Modulo per la presentazione delle osservazioni per i piani/programmi/progetti sottoposti a procedimenti di valutazione ambientale di competenza statale

ID: Codice procedura (ID_VIP/ID_MATTM):10844

Impianto per la produzione di energia elettrica da fonte eolica, costituito da 6 aerogeneratori della potenza complessiva di 37,2 MW, un sistema di accumulo da 25 MW e relative opere connesse in località "Rempillo" nel comune di Pitigliano (GR).

TESTO DELLE OSSERVAZIONI

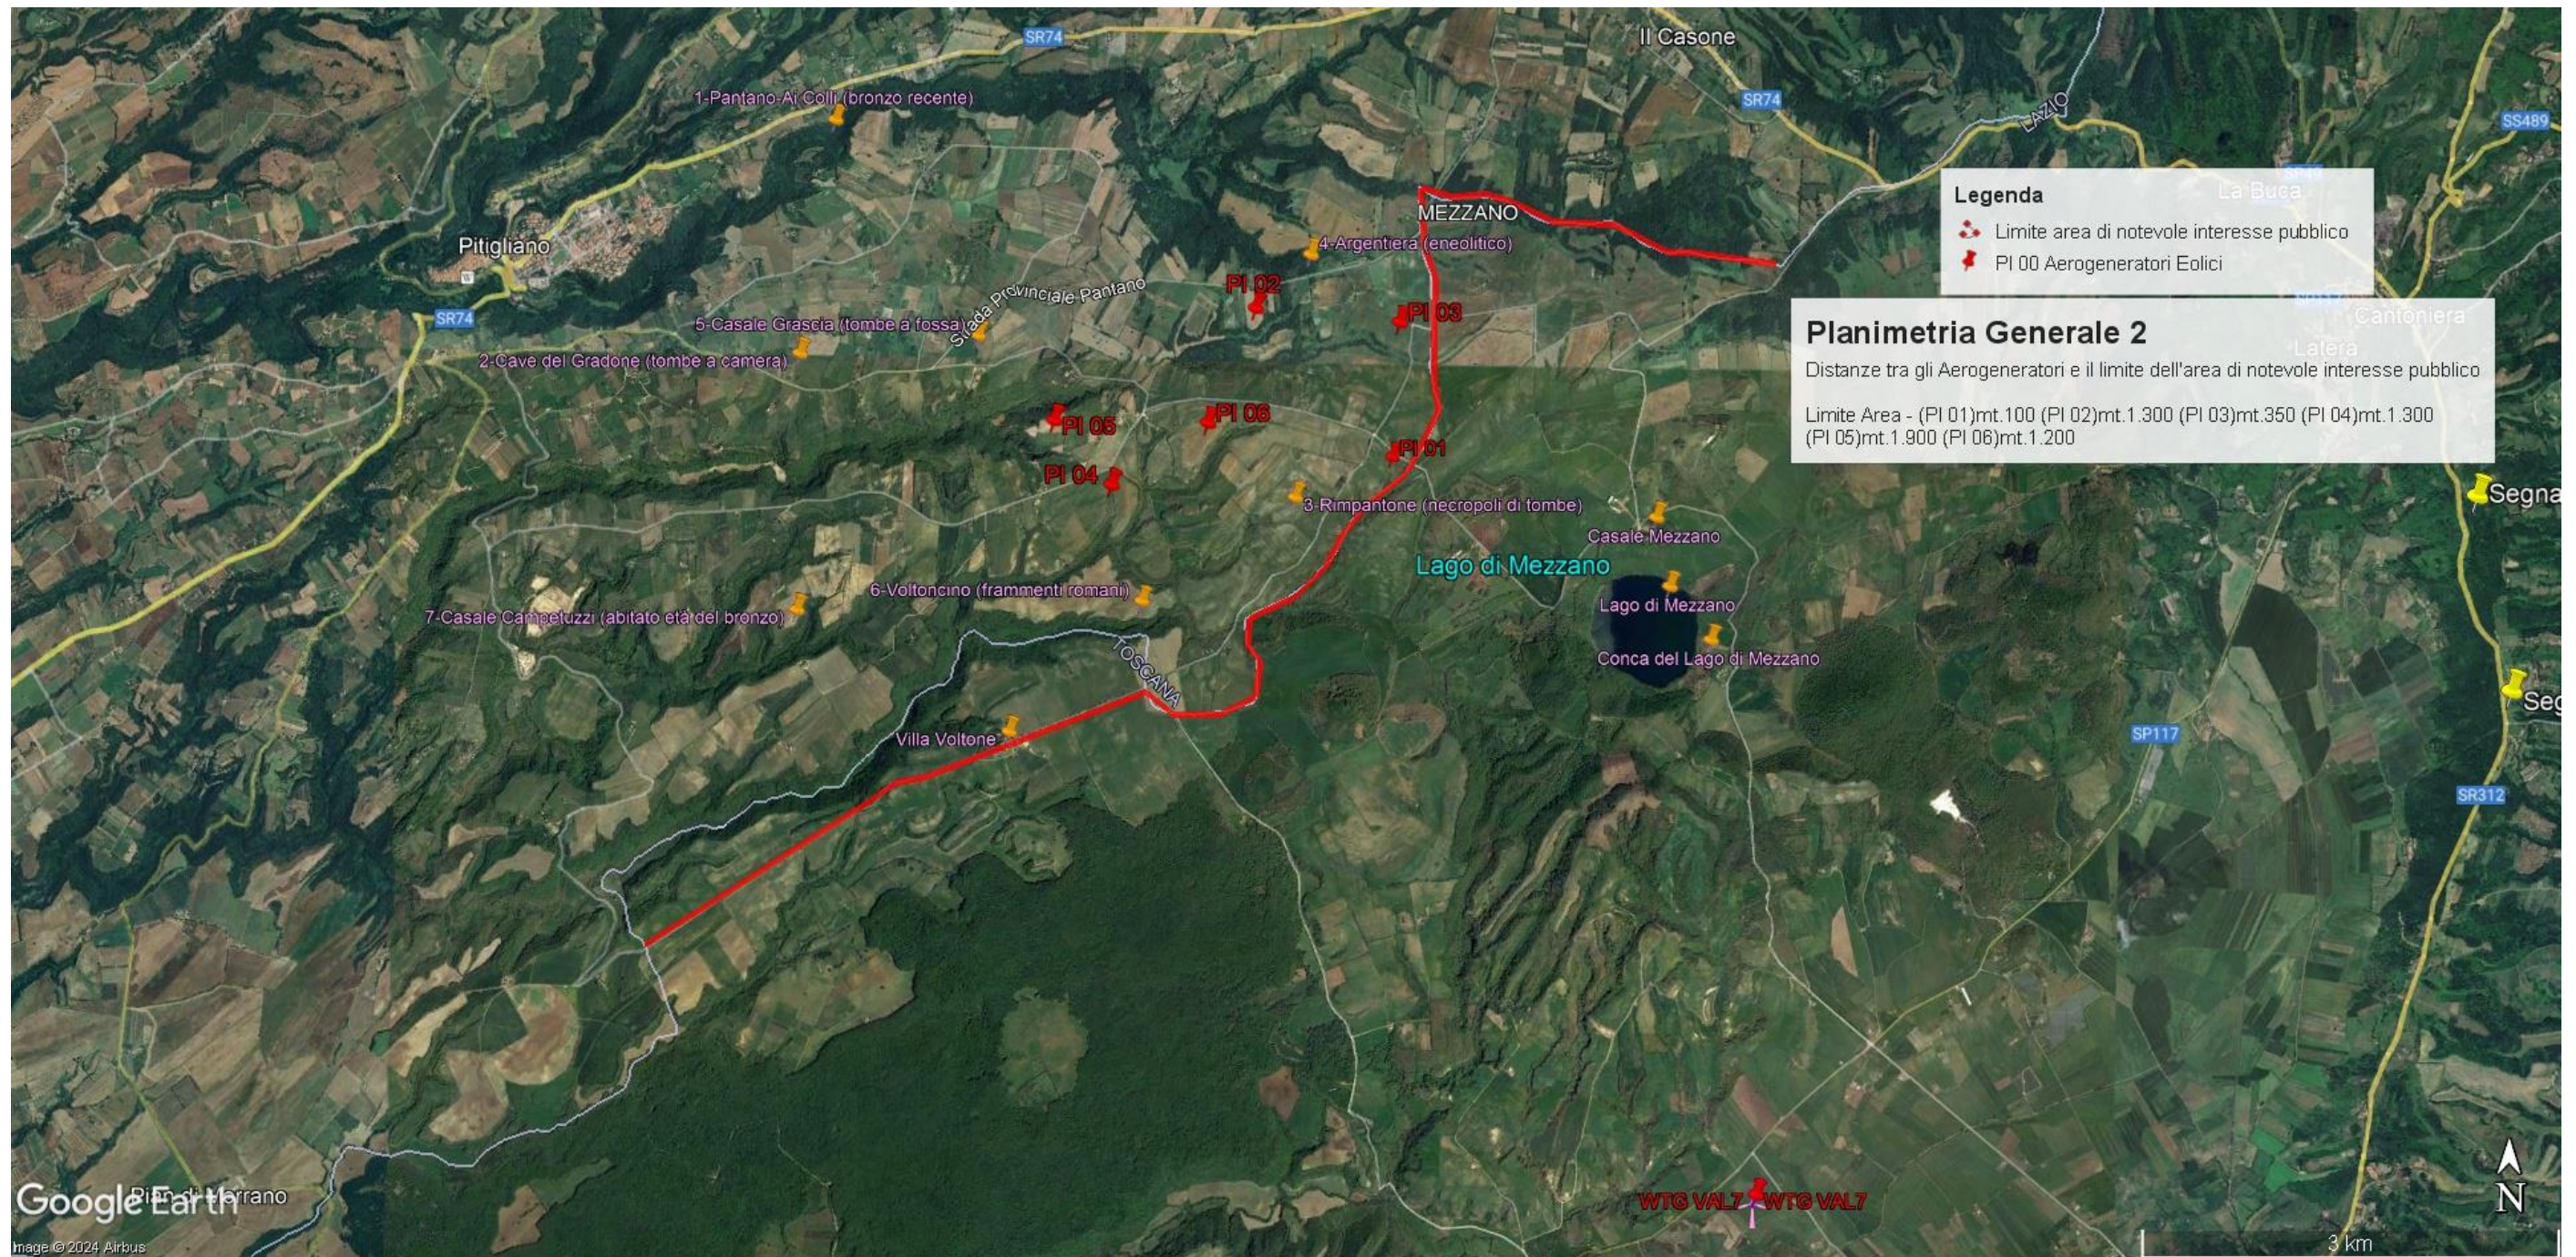
Alla luce del combinato disposto dal "vincolo sul patrimonio paesaggistico (artt. 136 e ss. e 142 del decreto legislativo n. 42/2004 e ss.mm.ii.) e sui beni culturali" (artt. 10 e ss. del decreto legislativo n. 42/2004 e ss.mm.ii.) e dal comma 8 lettera c-quarter del D.Lgs 191/2021 e ss.mm.ii si evince che, ad oggi, le aree in cui sono previsti gli insediamenti dei sei aerogeneratori dell'impianto eolico denominato "Rempillo" non sono idonee perché ricadono tutte all'interno della fascia di rispetto dei **beni paesaggistici di notevole interesse pubblico denominati "Conca del Lago di Mezzano e territorio circostante" (D.M. 22.05.1976)** comprendente anche il **vincolo "Selva del Lamone" (D.M. 22.05.1984)** tutelati **dall'art. 136 del Codice del Beni Culturali e del Paesaggio** e in particolare un aerogeneratori (P01) è a 100 metri dal primo vincolo citato e gli altri cinque compresi in una distanza massima tra 1 km e 2 km (vedi immagine n. 1 dell'ALLEGATO). Nella fascia di rispetto dei 3 km anche la porzione di vincolo rappresentato dalla Selva del Lamone che gode di altre importanti tutele in quanto Riserva Naturale regionale (L. 394/91 e L.R. 29/97), Zona di Protezione speciale (ZPS) insieme ai Monti di Castro collegati tra loro da una Zona di Conservazione Speciale (ZSC), il sistema fluviale Fiume Fiora-Olpeta. La Selva del Lamone oltre il vincolo paesaggistico di notevole interesse pubblico che la rende area non idonea all'installazione degli impianti FER anche nelle sue fasce di rispetto dei 3 km, gode di un'altra tutela che ne rivela l'importanza di area di importanza internazionale per l'avifauna IBA (012) che viene collegata all'altra IBA (099) Lago di Bolsena attraverso la ZPS Caldera di Latera e la ZSC Lago di Mezzano che insieme sono compresi nel vincolo paesaggistico "Conca Lago di Mezzano..." e verranno uniti dal nuovo vincolo paesaggistico "*Ambito paesaggistico, geologico e geomorfologico dell'orlo della caldera di Latera e delle sue pendici interessate dai centri eruttivi periferici*" (si veda a riguardo la proposta pubblicata sul sito del MIC in data 09/08/2023 e

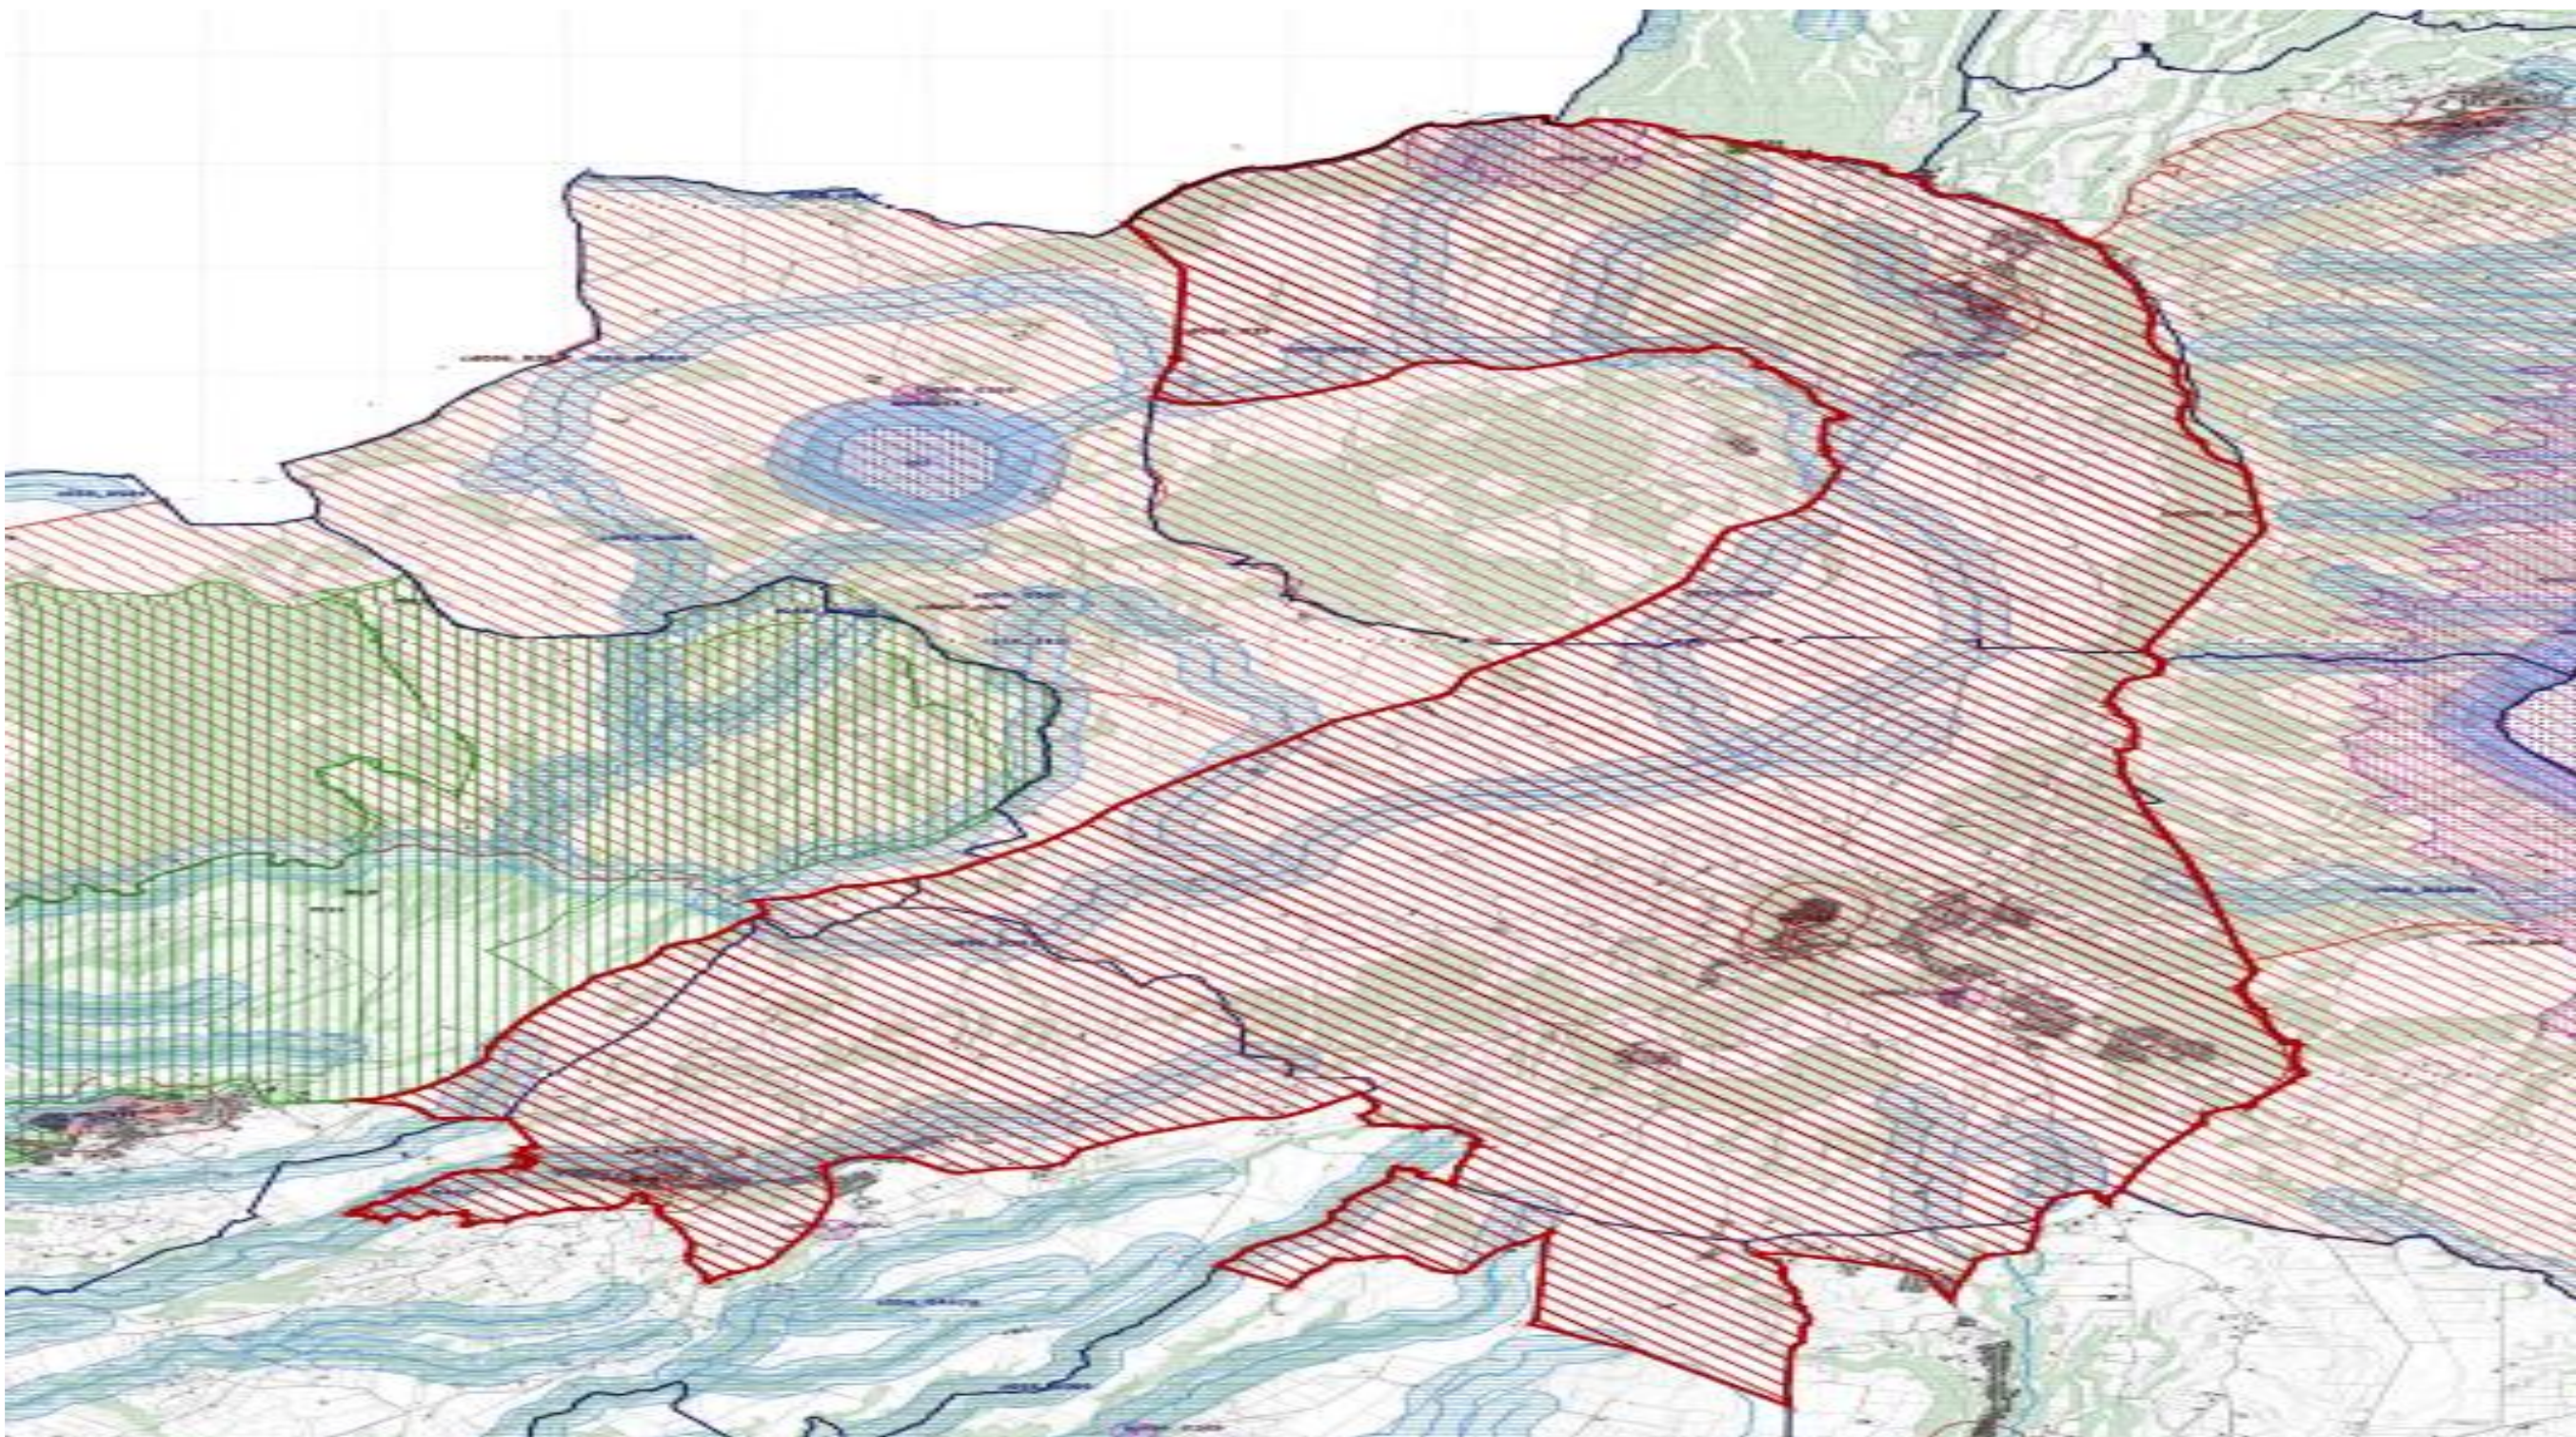
l'immagine n. 2 dell' ALLEGATO) all'area di notevole interesse pubblico "Conca del lago di

Bolsena” (D.M. 24.10.1960). Praticamente una vasta zona che per interesse paesaggistico e naturalistico oltre che storico, archeologico e identitario rappresenta un unicum nel panorama nazionale.
